# 분기회로 차단기 설치

관련조항 : 판단기준 제176조

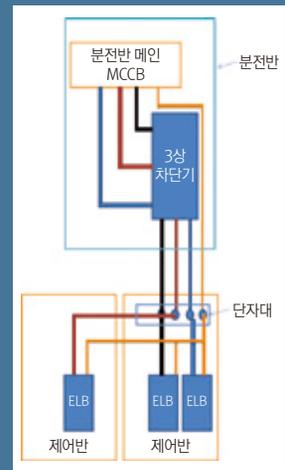
- 현재 분전반에서 3상 차단기를 통해 전원을 별도의 제어반으로 보내고 있으며, 제어반 함이 협소한 관계로 제어반 메인차단기를 설치하지 못하고 단자대를 사용하고 있습니다.
- 이 단자대를 통해 말단 단상 차단기로 전원을 공급 하는 방식입니다.
- 문의 사항은 제어반에 3상 차단기를 설치하지 않고 단자대를 설치하는 경우 관련 기준에 위배되는지?

- ※ 판단기준 제176조에는 저압 옥내간선과의 분기점에서 전선의 길이가 3m 이하인 곳에 개폐기 및 과전류차단기를 시설하도록 되어 있습니다. 저압 옥내간선과의 분기점인 분전반에서 이미 3상 차단기를 사용했기 때문에 제어반에 3상차단기를 설치하는 것은 중간 차단기의 역할을 할 뿐이라고 생각됩니다.
- ※ 오른쪽 그림은 개략도를 나타낸 것으로 현재의 설치 방법이 관련 규정에 위배되는가의 여부와 어떠한 문제점이 있는지?

- 분전반에 이미 주 개폐기인 3상 차단기가 설치되어 있으므로 제어반에 별도의 주 개폐기 설치의 필요하지 않을 것으로 사료됩니다. 이 경우 원칙적으로 저압 옥내간선의 분기점에서 전선의 길이가 3m 이하인 곳에 개폐기 및 과전류차단기(또는 개폐기와 과전류차단기 기능을 동시에 가지는 차단기)를 설치하여야 합니다. 다만, 분기점에서 개폐기 및 과전류 차단기까지 전선의 허용전류가 그 전선에 접속하는 저압 옥내간선을 보호하는 과전류차단기의 정격전류 55%(분기점에서 개폐기 및 과전류 차단기까지의 전선의 길이가 8m 이하인 경우에는 35%) 이상일 경우에는 분기점에서 3m를 초과하는 곳에 시설할 수 있습니다.
